## 仕様変更のご案内

### BX シリーズ I/O ターミナル

BX シリーズ I/O ターミナルの仕様変更についてご案内いたします。

赤丸部（コネクタ）

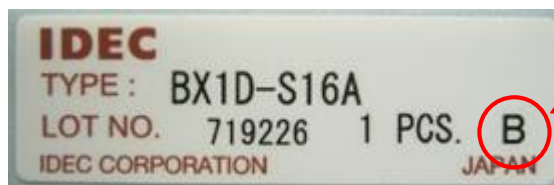
コネクタを IDEC 製 JE1※から沖電線製 FL※に変更いたします。  
 テクニカルニュース [A-2019005](#) にてご案内した変更内容は実施しておりません。

変更前	変更後
IDEC 製 JE1※ 	沖電線製 FL※

- ① 変更後のコネクタの詳細仕様につきましては、沖電線ホームページをご確認ください。  
<https://www.okidensen.co.jp/jp/>
- ② ロック・エジェクト機構部の違いにより、脱着時の操作感覚が変わります。
- ③ 新旧混在使用は構造上可能ですが、お客様におかれましても動作確認の上ご使用ください。
